## DODATOK Č. 2

k zmluve o dielo č. POO-SNN-STA-0001 na predmet projektu  
„Dostavba a rekonštrukcia lôžkovej časti NsP Spišská Nová Ves, a.s.“  
(„Dodatok č. 2“)

| <b>ZMENOVÝ LIST</b>      |            |

| Stavba:                                                          | Dostavba a rekonštrukcia lôžkovej časti NsP Spišská Nová Ves, a.s. |                                                                                       |

Príloha č.1: SO 03.ASR-02-PODORYS 1.NP - BURACIE PRACE\_REV-05 (dwg, pdf)

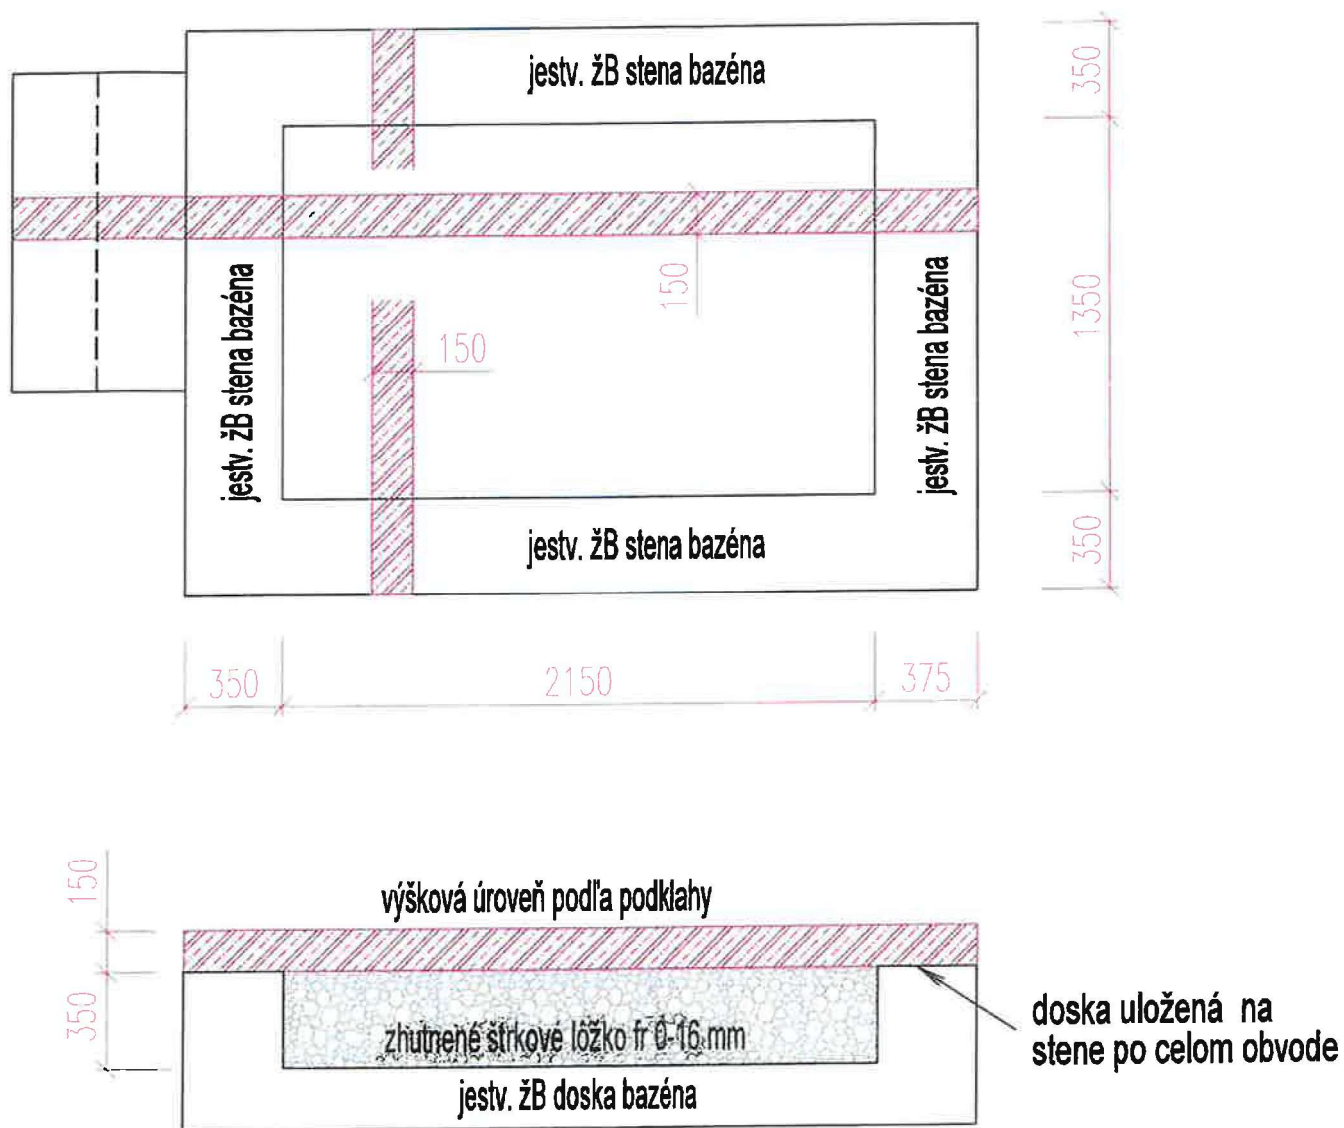
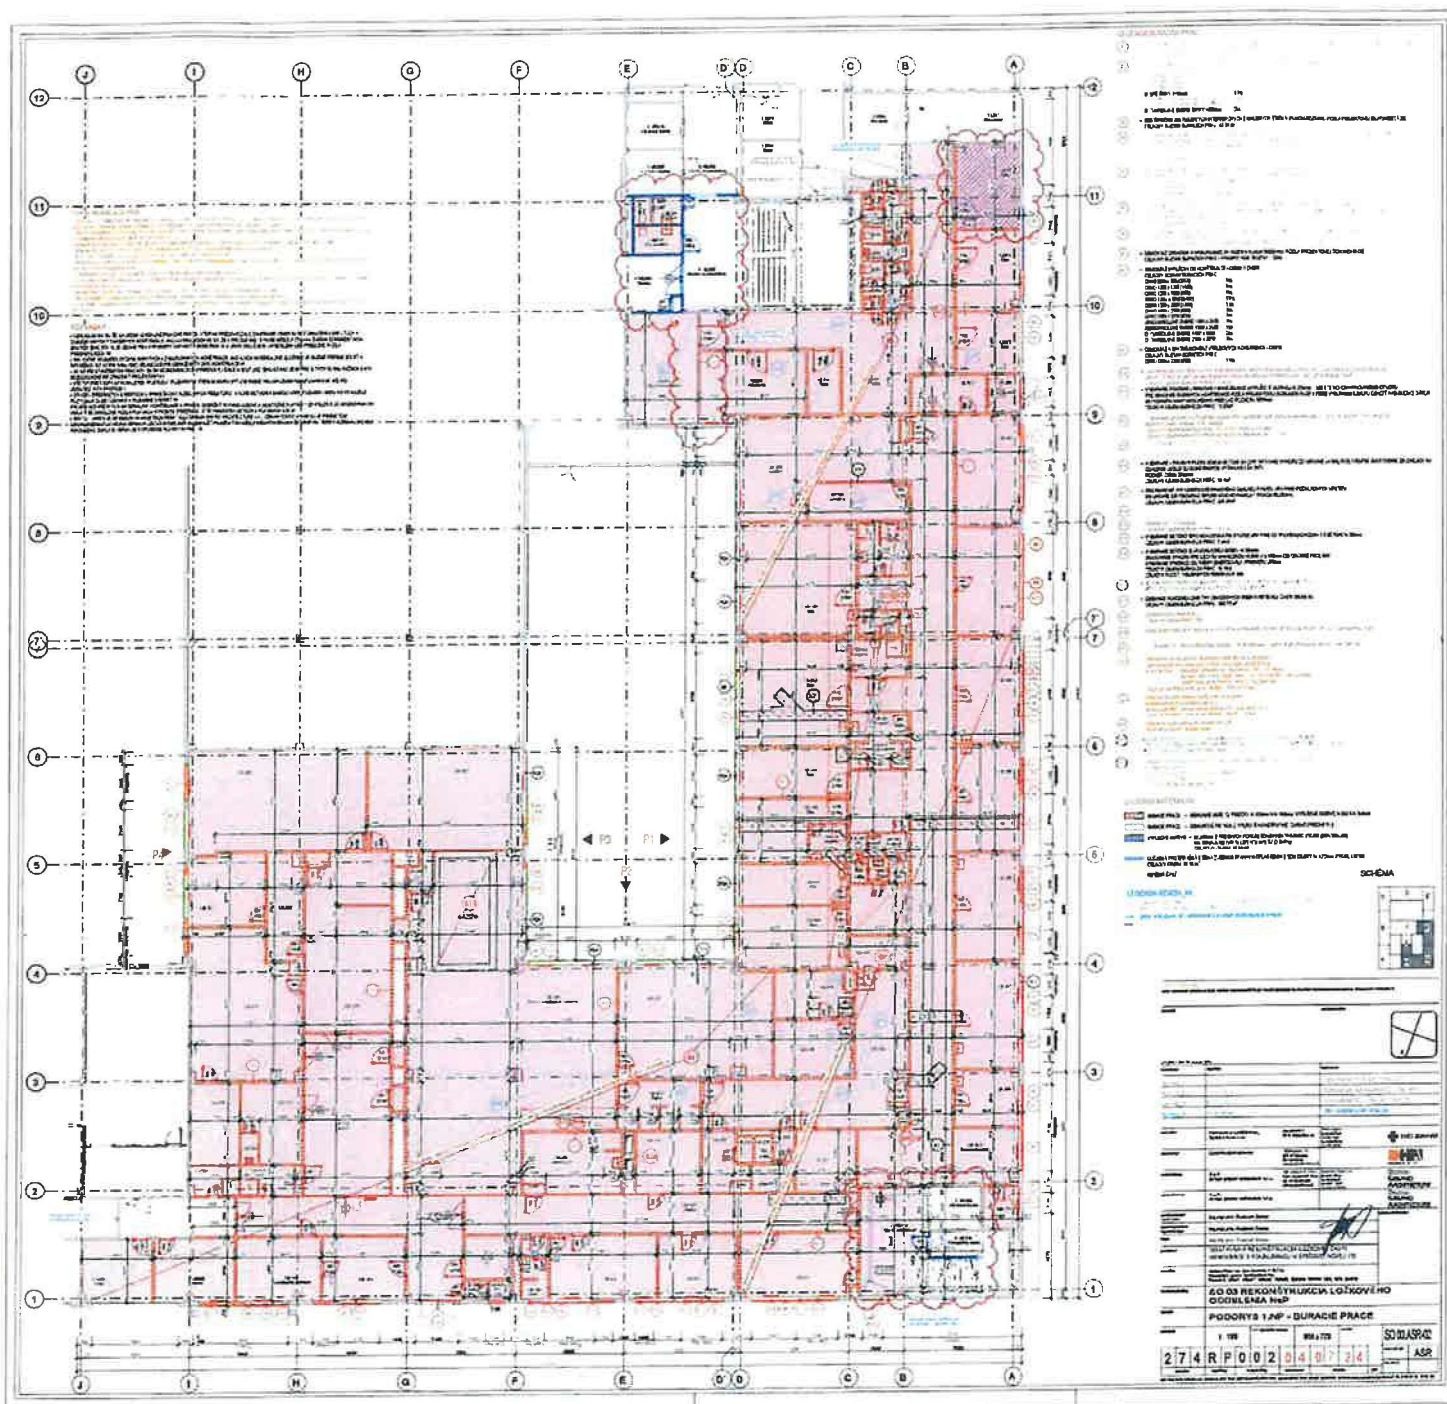
3. Vybúranie vyvýšenej časti železobetónových stien ochladzovacieho bazéna hr.350 resp 375mm do úrovne spodnej hrany podkladového betónu vid'. Príloha č.1.  
Následne bude zvyšná časť bazénu hĺbky 350mm vyplnená štrkovým zásypom fr.0-16mm so zhutnením. Na zhutnený násyp bude zhotovený podkladný betón hr.150mm z betónu STN EN 206-1-C25/30-XC1(SK)-CI 0,4-Dmax16 - S4 s presahom nad pôvodne steny telesa bazéna. Podkladný betón bude pri spodnom povrchu vystužený sieťou KY 49 a pri hornom povrchu sieťou KH 20 vid'. Príloha č.2.

4. Vybúranie prepadnutých častí podkladového betónu
5. Zhotovenie nového podkladového betónu triedy C25/30 v miestach vybúraného pôvodného podkladového betónu

POZNÁMKA: V SÚHRNE SÚ UVEDENÉ PROJEKTOVÉ HODNOTY VET ZÁRADENÉ A NÁHRADNÉ S MLUVNÝM PŘEDPOČTOM NA IMAGINÁRNÝ VÝZDOCH A S ML ZIE TLAKOVÁ PŘEDPOČTOM NA KONTAKTOVÝ VET JEDNOTKY.

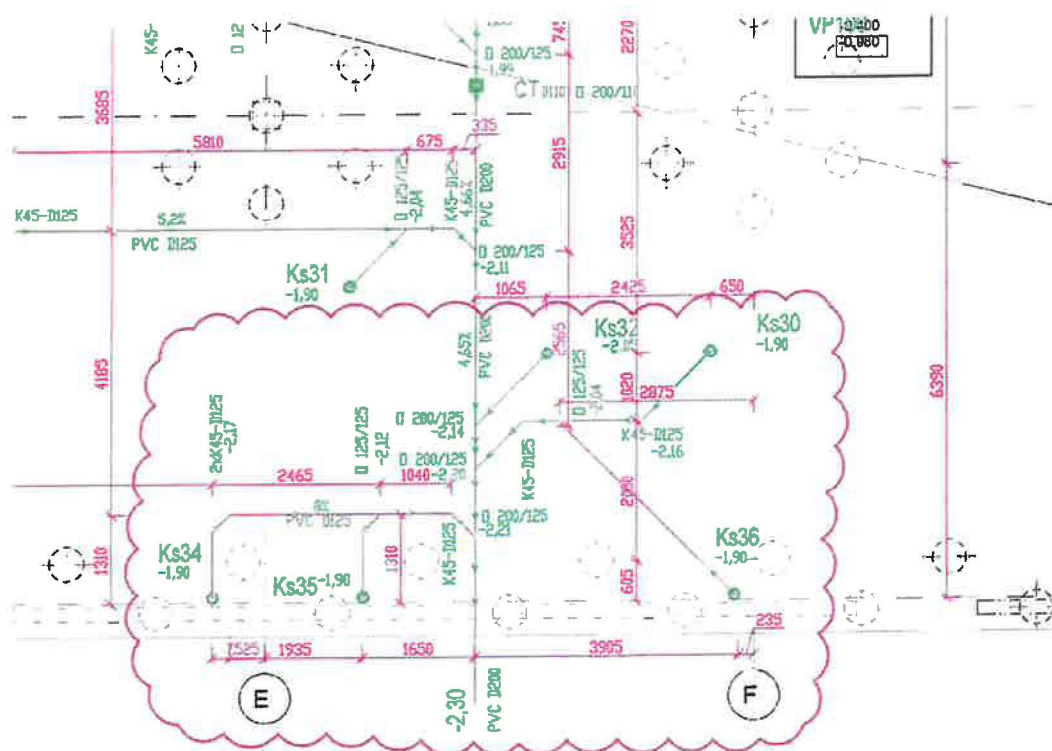
- 1. VET
- 2. VET
- 3. VET
- 4. VET
- 5. VET
- 6. VET
- 7. VET
- 8. VET
- 9. VET
- 10. VET
- 11. VET
- 12. VET
- 13. VET
- 14. VET
- 15. VET
- 16. VET
- 17. VET
- 18. VET

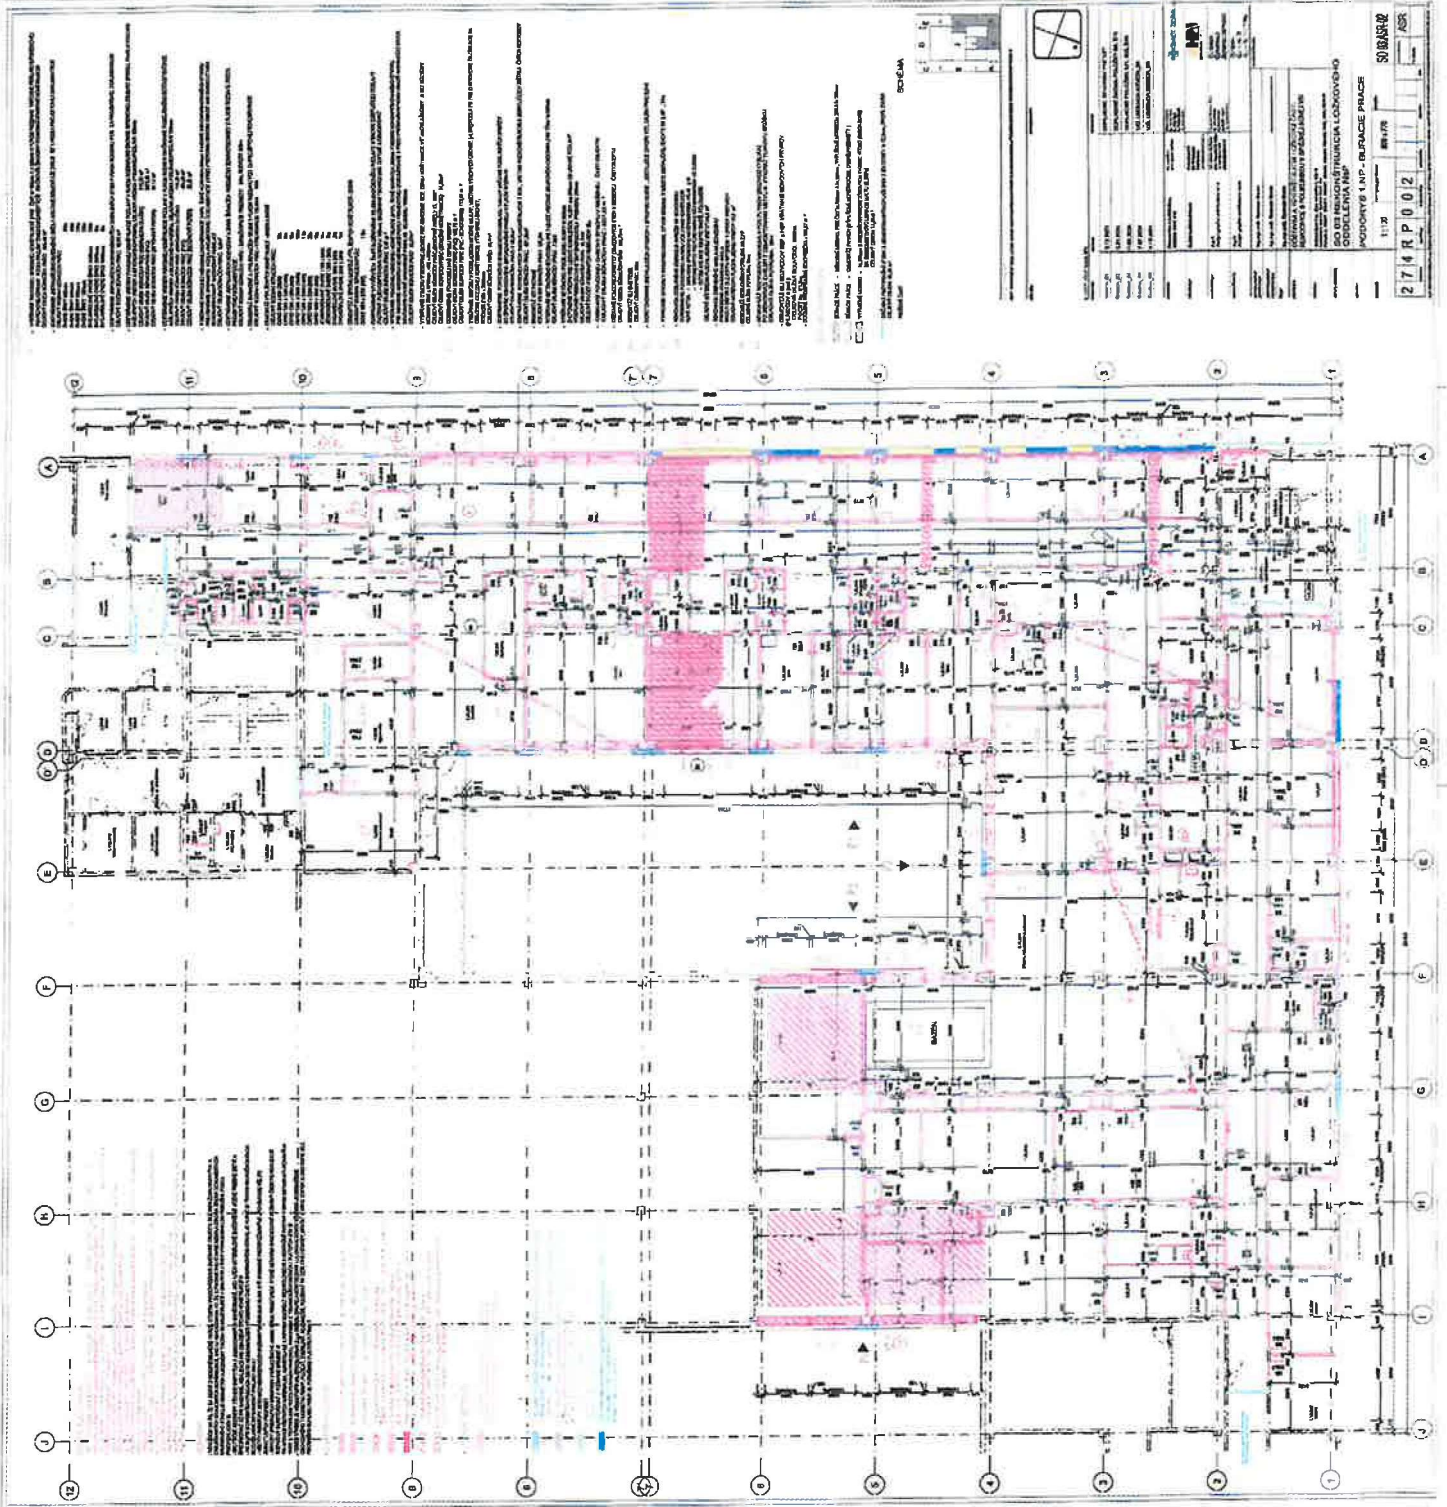
Po osekání interiérových omietok a exteriérového keramického obkladu fasády bolo na západnej fasáde objektu objavené výplňové murivo z plynosilikátových tvárnic (kvádrov) medzi osami 7 až s presahom za os 9, ktoré je v zlom technickom stave a značná časť muriva bola z dôvodu nesúdržnosti odstránená už priamo pri odstraňovaní omietky. Predmetné murivo navrhujeme odstrániť v plnom rozsahu, keďže doňho nebude možné v budúcnosti kotviť kontaktný zatepľovací systém. Okrem toho bolo zistené, že vo vybraných medziokenných pilieroch bola v minulosti už realizovaná výmurovka z pórobetónových tvárnic, ktorá bola zhotovená z muriva rovnakej hrúbky ako obvodové siporexové panely, ale bola realizovaná so zapustením muriva z exteriérovej strany o 30-50mm a predmetná výmurovka z interiérovej strany nelícuje z interiérovej strany s obvodovým panelom, ale presahuje ho smerom do interiéru o spomínanú vzdialenosť. Nakoľko predmetné výmurovky vykazujú po zrealizovaní ostatných búracích prác obdobné poškodenia ako vyššie uvedené murivo z plynosilikátových tvárnic, navrhujeme jeho kompletne odstránenie a realizáciu novej výmurovky z muriva z presných pórobetónových tvárnic hrúbky 250mm tak, aby lícovalo z oboch strán s obvodovým panelom.

Súčasťou doplnenia búracích prác je aj odstránenie prekážajúcich obvodových panelov zo železobetónu, na západnej fasáde medzi osami 2A-7A a severnej fasáde objektu medzi osami C-D a ich nahradenie murivom z presných pórobetónových tvárnic hrúbky 250 mm, nakoľko v pôvodnej dokumentácii bol uvažovaný panel plynosilikátový; vrátane odstránenia existujúcej prírmurovky hr. 150mm pod pôvodnou úrovňou terénu na západnej fasáde v mieste, kde dochádza k úprave úrovne terénu v dôsledku úpravy (zväčšenia) okenných otvorov, ktorá nebola uvažovaná v pôvodnej dokumentácii. Uvedené rozdiely vo vyhotovení pôvodného objektu nebolo možné pri spracovaní projektovej dokumentácie overiť, nakoľko v daných miestach prebiehala prevádzka oddelenia.
